WYJAŚNIENIA TREŚCI SPECYFIKACJI WARUNKÓW ZAMÓWIENIA

DNZP.400.5.2023

Dotyczy: postępowania prowadzonego na podstawie art. 275 pkt 2, pn.: „**Roboty ziemne – roboty wykopaliskowe na terenach archeologicznych dawnego Pałacu Brühla w Warszawie**”.

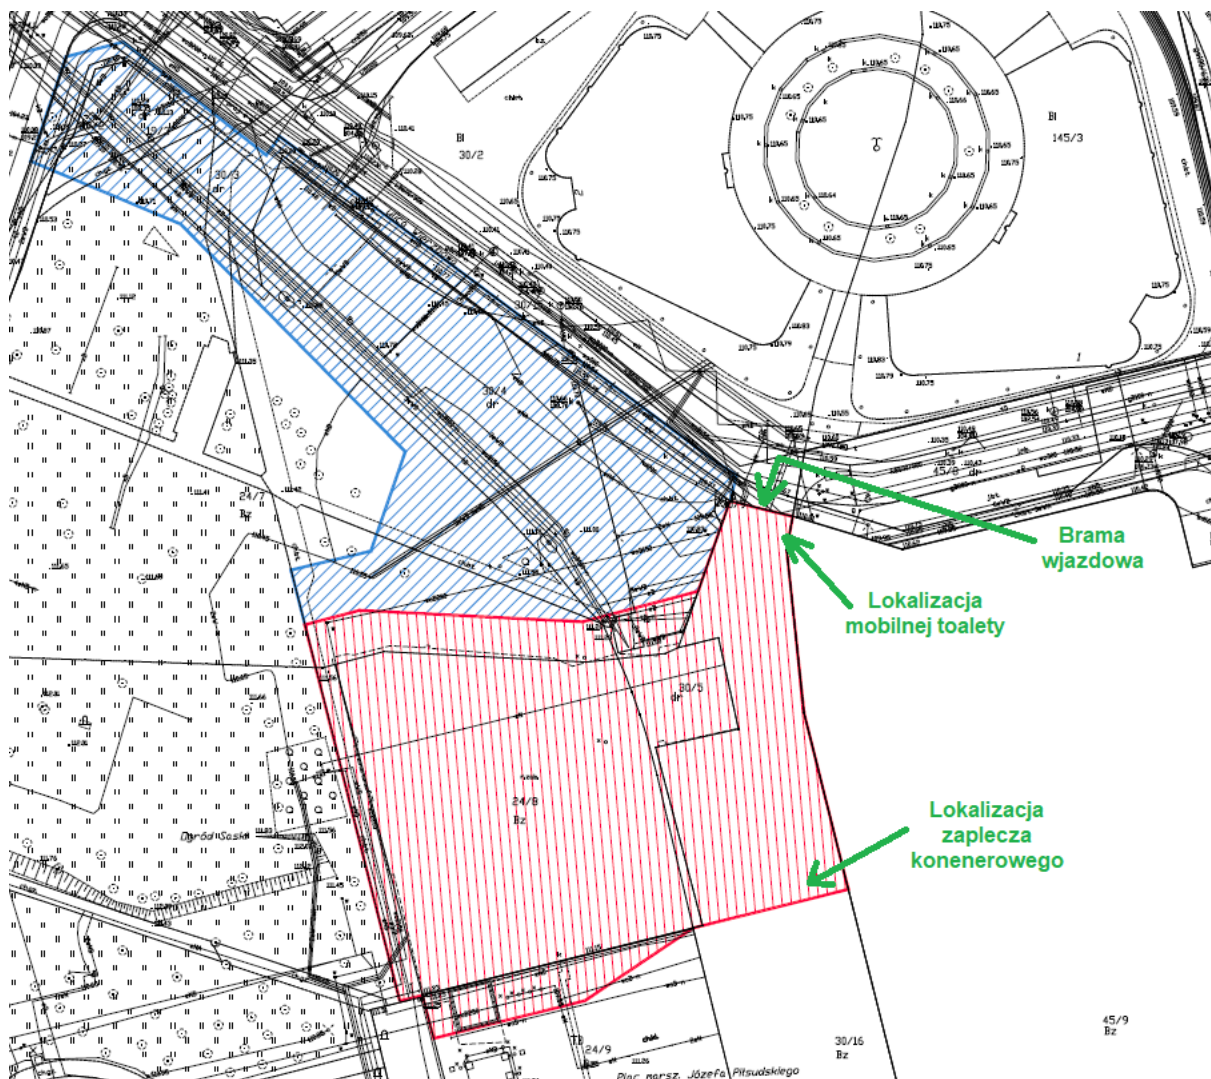
W którym miejscu terenu przewidziano miejsce na zaplecze – kontenery, toi-toi-e itp...? na planie z wrysowanym przebiegiem ogrodzenia nie widać miejsca na takie zaplecze – całą ogrodzoną powierzchnię zajmuje teren badań.

Istniejące zaplecze Zamawiającego składające się z jednego podwójnego kontenera biurowo-socjalnego i jednego kontenera magazynowego oraz miejsce na ewentualną rozbudowę zaplecza zlokalizowane jest na terenie działki ewidencyjnej nr 30/16 obręb 5-03-04 Warszawa. Mobilna toaleta, tzw. toi-toi, ustawiony jest obok bramy wjazdowej od ul. Wierzbowej.

Lokalizacja zaplecza pokazana została na poniższej grafice. Pomiędzy obszarem „niebieskim” – tj. terenem, na którym prowadzony będzie etap nr 1 robót wykopaliskowych terenu pod Pałacem Brühla a obszarem „czerwonym” (istniejący ogrodzony obszar wykopu archeologicznego pod Pałacem Saskim), nie będzie ogrodzenia – tereny te będą połączone.

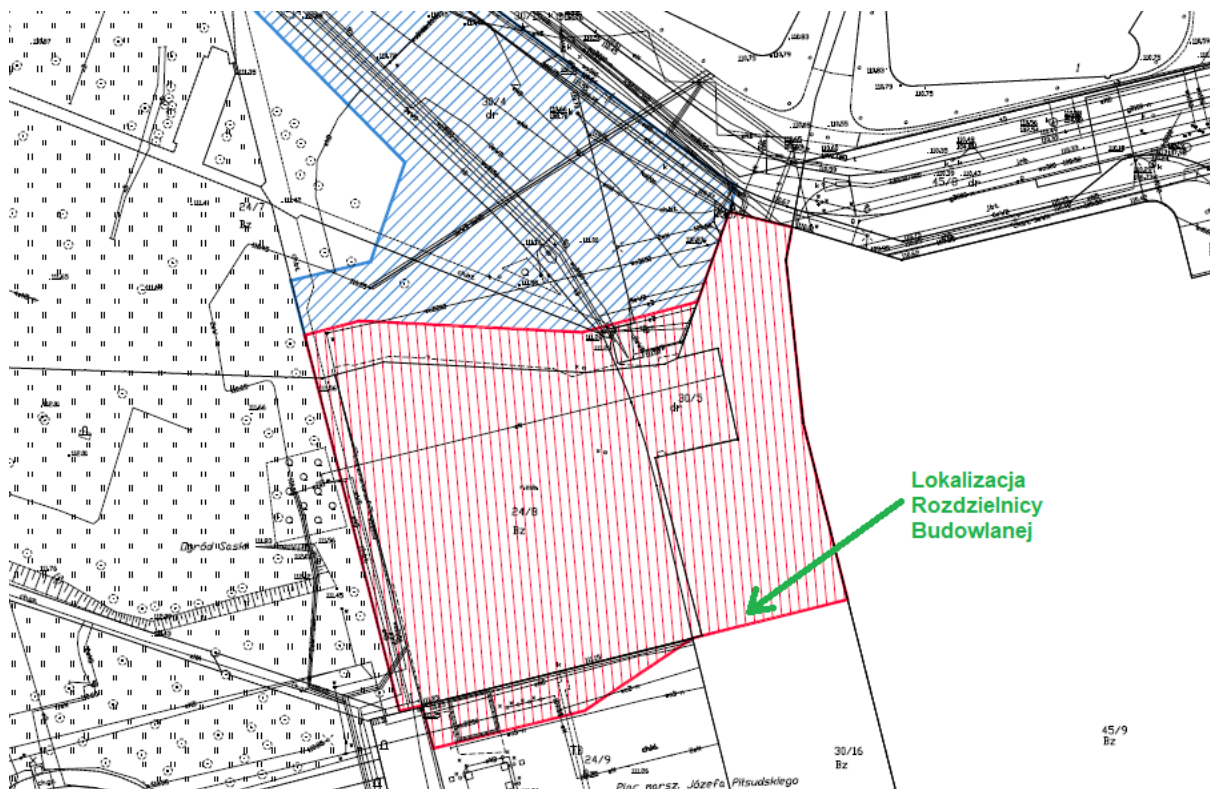
Czy na terenie badan będzie zapewniony dostęp do prądu ?, tak, żeby można było podłączyć do niego kontenery.

Na terenie ogrodzonym przez Zamawiającego, w miejscu pokazanym na poniższej grafice, znajduje się Rozdzielnica Budowlana. Do RB-tki podłączone jest istniejące zaplecze kontenerowe Zamawiającego, które udostępnione zostanie Wykonawcy.

W razie potrzeby rozbudowy zaplecza kontenerowego, o czym mowa jest w SWZ, Wykonawca będzie miał możliwość podłączenia dodatkowej części zaplecza do istniejącej RB-tki, do jednego z wolnych gniazd siłowych 5P 400V.
